改善箇所説明図

＜基準不適合発生箇所＞

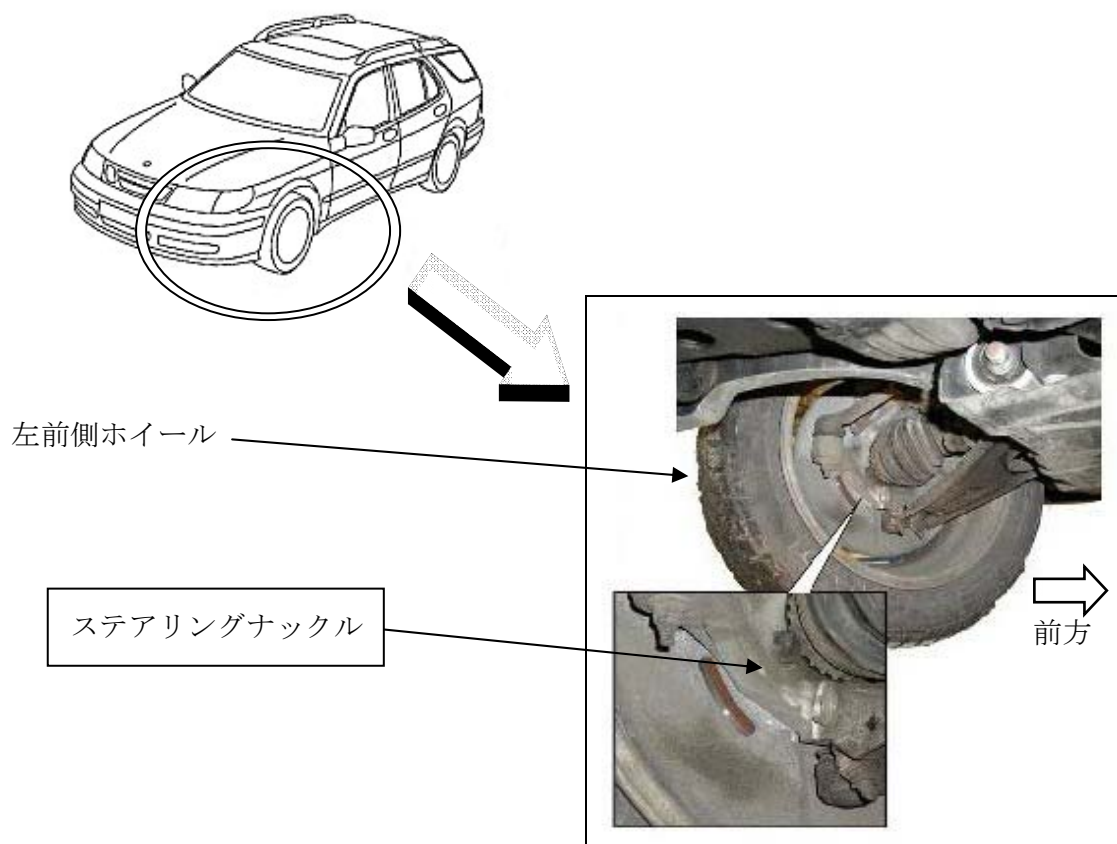
左側ナックルアームにおいて、鑄造工程が不適切なため、強度が不足しているものがある。そのため、そのままの状態で使用を続けると、当該ナックルに亀裂が生じ、最悪の場合、折損してかじ取り操作が出来なくなるおそれがある。

全車両、当該ナックルを点検し、対象のものは良品と交換する。

識別方法：当該ステアリングナックルに白色ペイントを塗布。
